麻涌园区 A、C 区电镀废水管网改造工程答疑

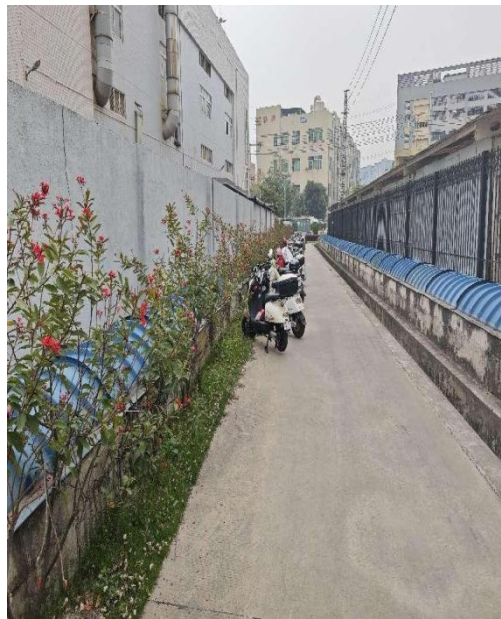
17、C11 西南侧（N-O 北段），棚下有大水池，受该水池影响，有 5 根桩及 5 个承台无法施工，建议更改管架基础方案

答：现场确认有位置施工，自行考虑解决方案。

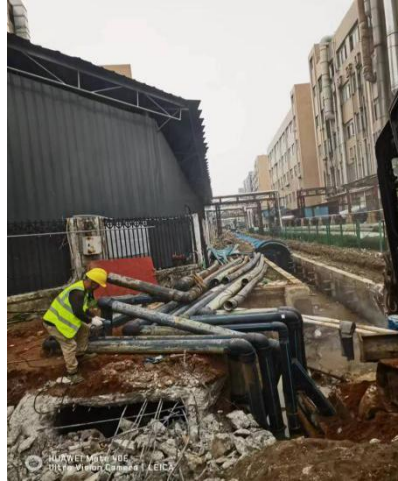
6、G-G1 段：管廊桁架高为 5.5m，靠近高压 10KV 线塔水平距离约 3~3.5m、线塔架体高 4m 有开关控制箱裸线存在安全隐患，南方电网公司是否允许施工？

答：由施工单位提供切实可行施工方案，与项目部协商确认后实施。

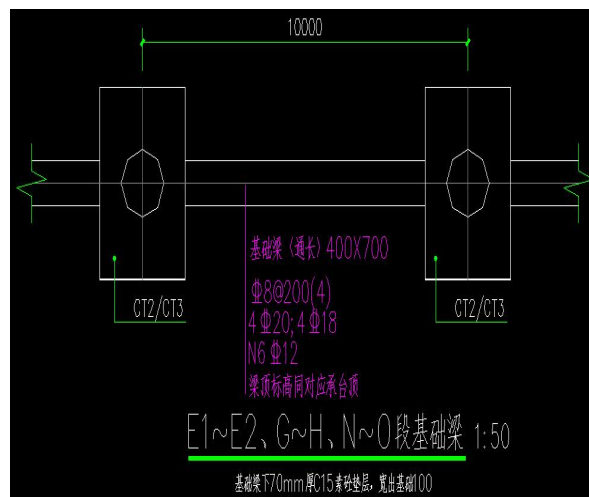
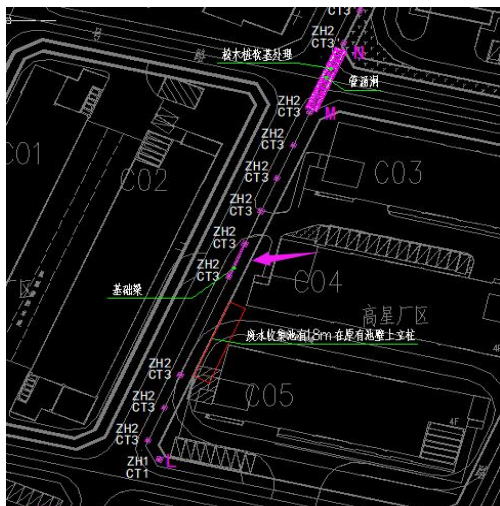
25、总平面图中，01-07 段与桁架平行距离 3 米有高压线，供电局能否允许施工？且在 06-07 段有高压变电柜，桁架管廊在其顶部，供电局是否允许？

答：自行考虑施工方案。

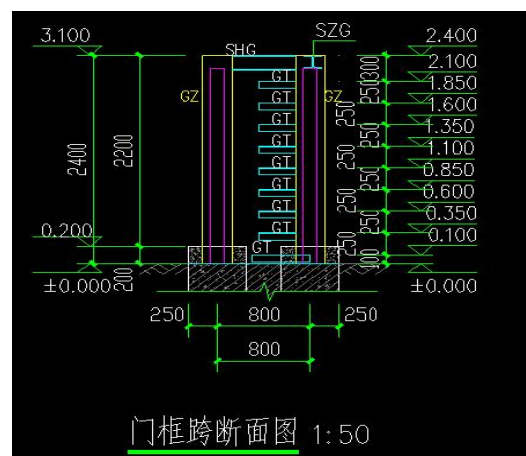
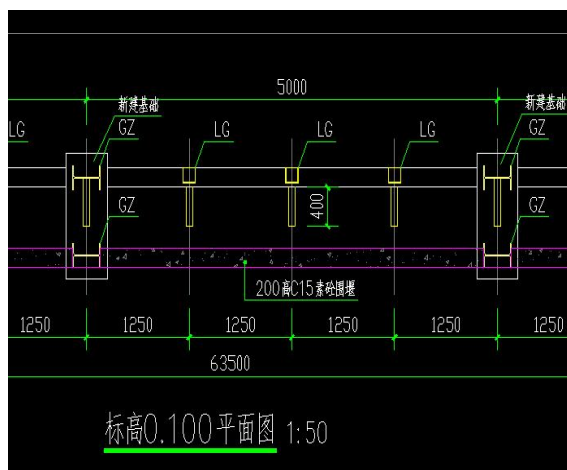
29、缺少 D-E1 段管架详图。

答：C~D 段后有 6.25m 的延长段即为 D~E1 段

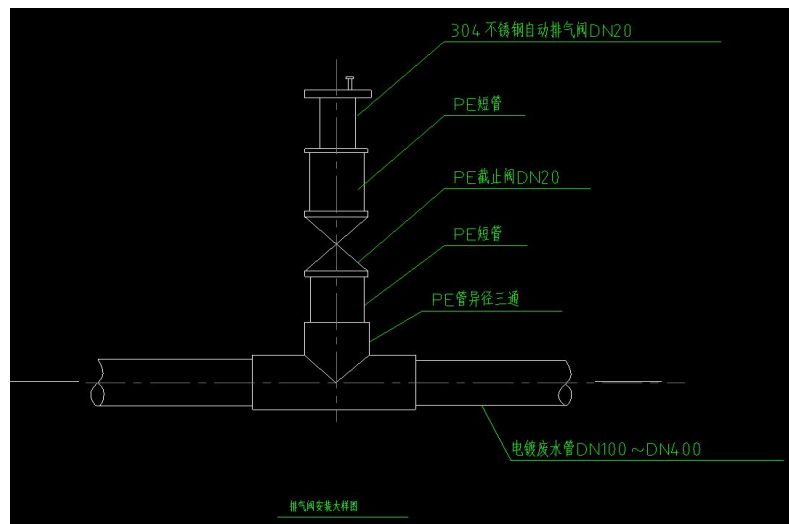
48、《管道变径、检修阀、橡胶接头、排气阀平面图》（图号：2022-S002-PS-06-01）图纸中有管道每隔一段距离设置橡胶接头、变径管件，在招标清单中无项目，请核实。

答：橡胶接头此次工程不安装，变径管件统一归类到辅材中。

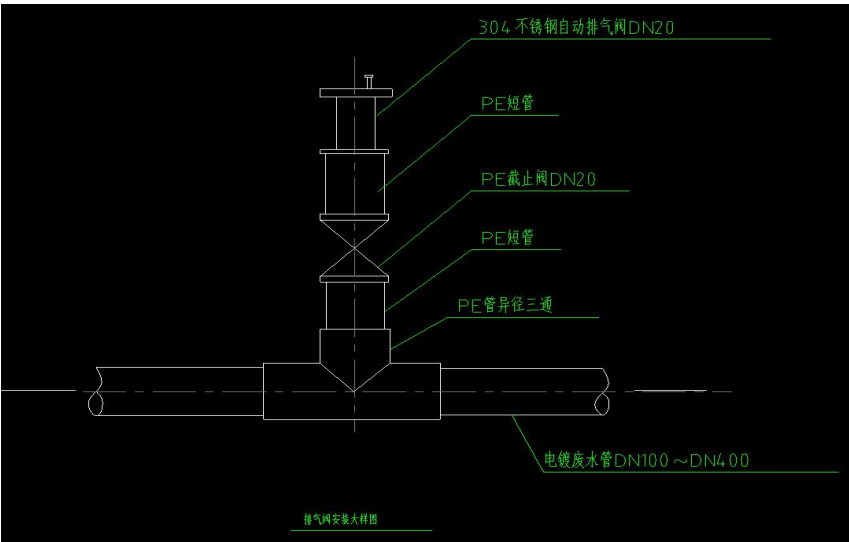
51、《A、C 区排水工程总说明》排气阀安装大样中自动排气阀按图纸大样需要安装 DN20 截止阀，清单未体现请核实。

答：报价清单已修改。
